服务通告审批表

服 务 通 告

编 号:	2025-CA500-85-02
版 次:	A
日 期:	2025.09.28
标 题	关于 CA500（适航）高压包屏蔽帽更换的相关事宜
类 别	普通类
适用范围	CA50025G001、CA50025G002
完成日期	适用范围内所列发动机须在 2025 年 9 月 30 日前完成本服务通告要求的工作。
发布原因	C80 高压包组件后续需更换为 L 型状态屏蔽帽，由于外场客户处发动机仍为原状态火花塞屏蔽帽，现需将屏蔽帽发于客户处进行更换。
执行要求	火花塞屏蔽帽更换步骤  图 1 高压包屏蔽帽拆卸示意图  图 2 高压包屏蔽帽装配示意图

图 3 高压包屏蔽帽装配示意图 2

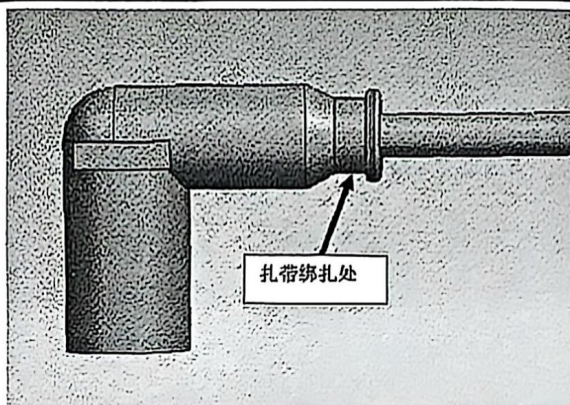
执行要求	步骤	操作要求 (参考图 1、图 2、图 3 和表 1)	控制要求
	1	参考图 1, 剪掉高压阻尼线的火花塞屏蔽帽的扎带	/
	2	参考图 1, 逆时针旋转屏蔽帽, 将高压阻尼线火花塞屏蔽帽从高压阻尼线线体上取下。(线体与火花塞屏蔽帽的拉拔力较大, 需要边旋转, 边用力往外拔出)	/
	3	将高压阻尼线线体利用裁剪工具将线体裁剪 8~10mm 线体	/
	4	将屏蔽帽按上图 2 方向装配, 将火花塞屏蔽帽以顺时针方向拧入带铜丝的线体中	/
	5	拧入后旋转 8~10 圈直至火花塞屏蔽帽无法拧动且帽口朝向火花塞安装螺纹为止	/
	6	如图 3 所示, 在 8 个火花塞屏蔽帽端口处取一根扎带进行绑扎	/
	7	扎带要将高压阻尼线屏蔽帽和高压阻尼线线体固定牢固	/
	8	将扎带多余部分裁剪掉。	/
	9	屏蔽帽更换后, 再次启动发动机确认运行情况正常。	/
参考资料	5L6A-ZYZD001 《C145HT-VIA 发动机作业指导书》
